キュービクル式非常電源専用受電設備

取扱事例（Q & A）

平成23年4月1日

社団法人 日本電気協会
キュービクル式非常電源専用受電設備
認定委員会

図 1 非常用低圧発電機（低圧）の接続例

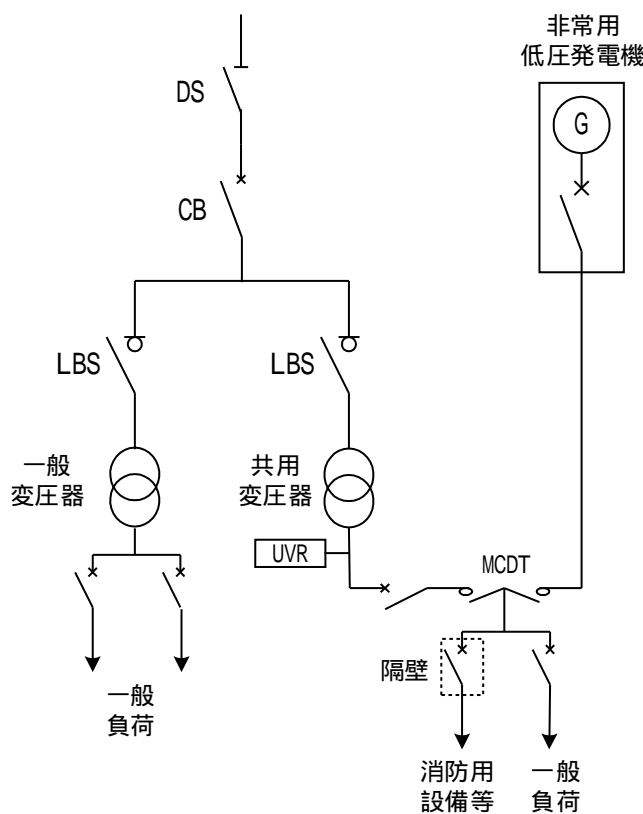
認定品に非常用発電機を接続できるか。

なお、非常用発電機の接続にあたっては図 1 を参照し、次の点に注意すること。

消防用設備等（非常用）の電源設備となるもので低圧であること。

共用変圧器の一般回路のみに電源を供給するものではないこと。

所轄消防署と協議を行い、了解が得られたものであること。

非常用発電機の負荷側は必ずキュービクルに戻す配線接続とすること。

形式認定の場合は、認定の手引付録 3 低圧自家発電設備取扱要領 2.(1)(a)を、個別認定の場合は、同付録 2.(2)(a)を参照のこと。

図 2 非常用発電機（低圧）の切替装置設置例

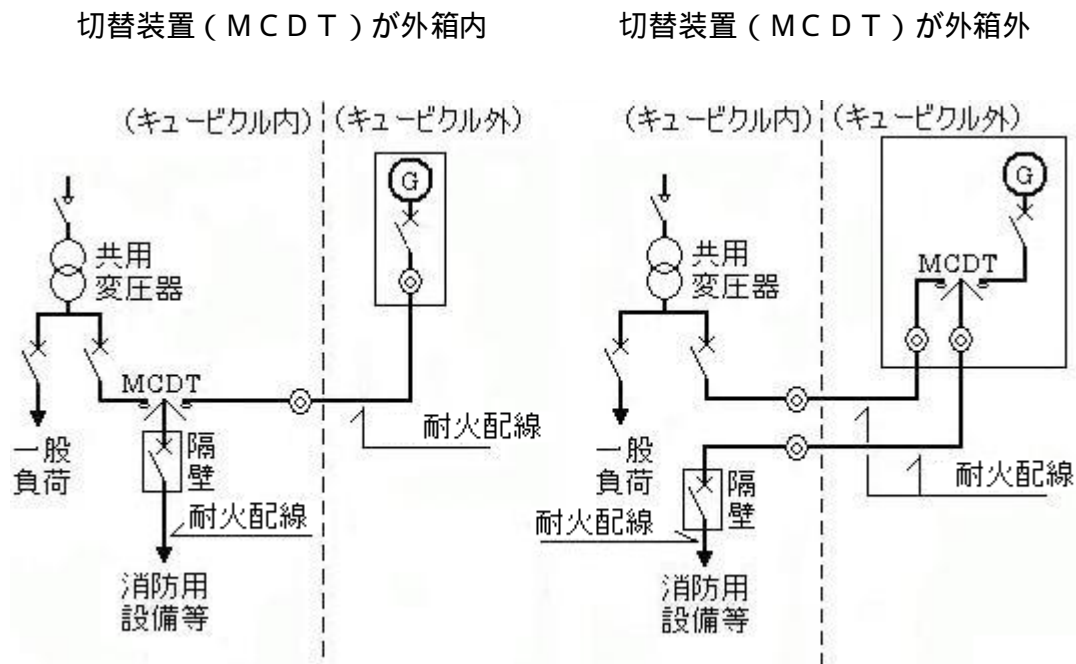
非常用発電機の切替装置をキュービクル外箱内に収納できるか。

図 2 左のような場合（キュービクルの近傍に発電機がある場合）は、収納できる。

なお、外箱外に施設した場合の例を図 2 右“切替装置（MCDT）が外箱外”に示す。

（注）キュービクル外等防火区画外に電線を引き出す場合は、耐火配線とすること。

図5 非常時にMCにより任意に負荷を切り離す場合

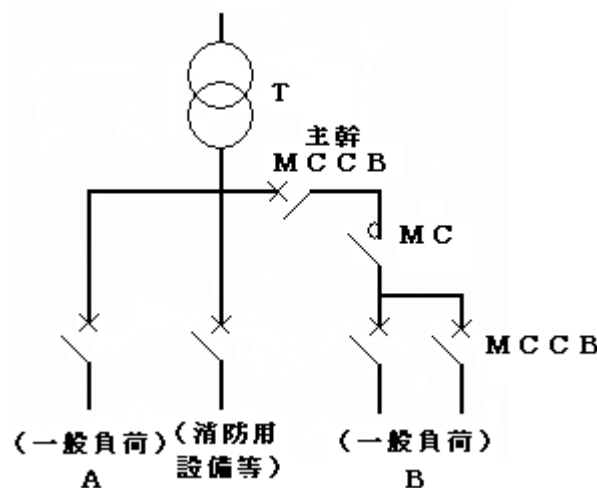
図5は非常時にMCを動作させることにより一般負荷Bすべてを切り離すものとしている。この場合、主幹MCCB以下は無負荷になるため共用変圧器における配線用遮断器の定格電流の制限2.14倍以下の計算には含まず、計算上は一般負荷Aと消防用設備等の2台のMCCBを計算することによいか。

認められない。非常時のMC動作については、動作保証ができないことから、共用変圧器における配線用遮断器の定格電流の制限2.14倍以下に主幹MCCBも加える必要がある。

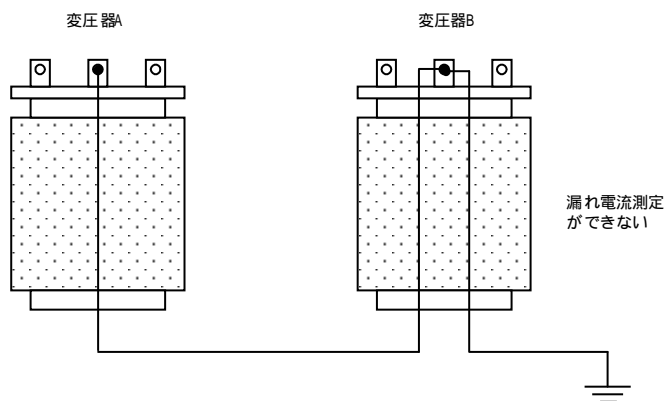
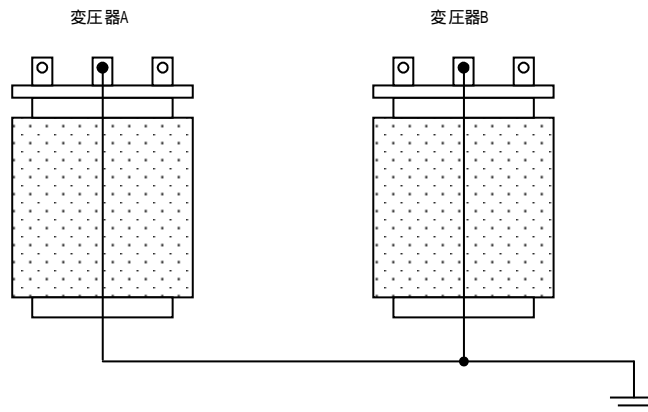
d)では、変圧器のB種接地工事を接地母線とすることの条件が規定されているが、g)で規定される「漏れ電流を安全に測定できるように取り付ける」との条件が満たせない場合があるのではないか。

接地母線とする場合、d)及びg)を満足するためには、下図例(2)のような配線とする。

図8 深夜電力回路等を設ける場合の標準接続例

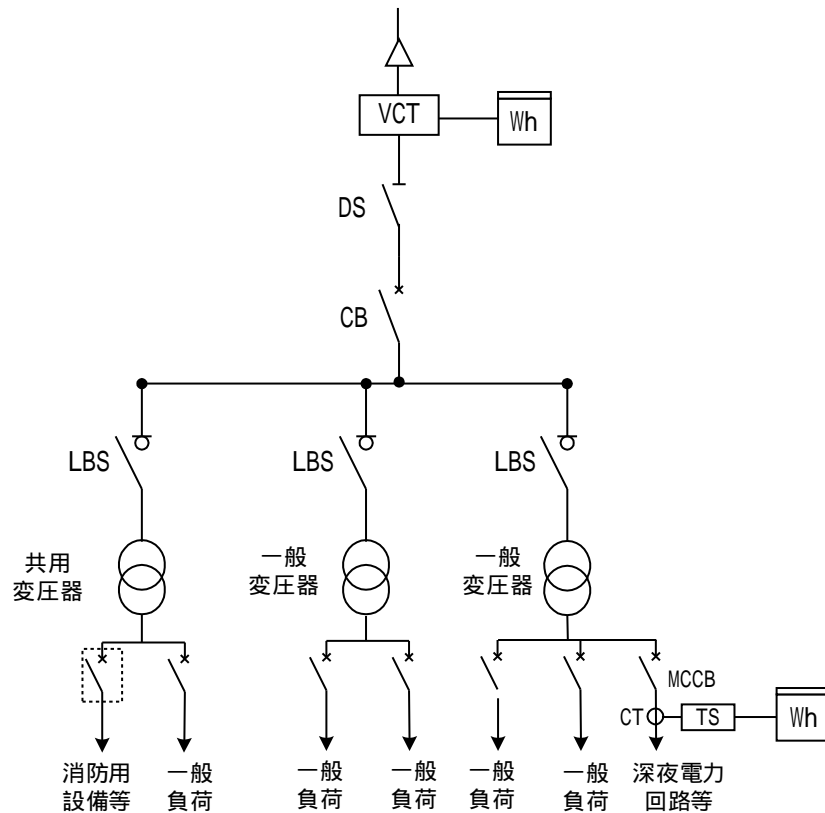
深夜電力回路等を設ける場合の接続方法について教えて欲しい。

接続方法は、図8の標準接続例に基づき次によること。

- (1) 主遮断装置は、1つであること。
- (2) 深夜電力回路等を設ける場合は、次によること。

深夜電力回路用CTの電源側には、MCCBを設けること。（詳細は電力会社と協議すること）

共用変圧器と同相・同電圧の一般用変圧器がある場合は、一般用変圧器に接続することが望ましい。
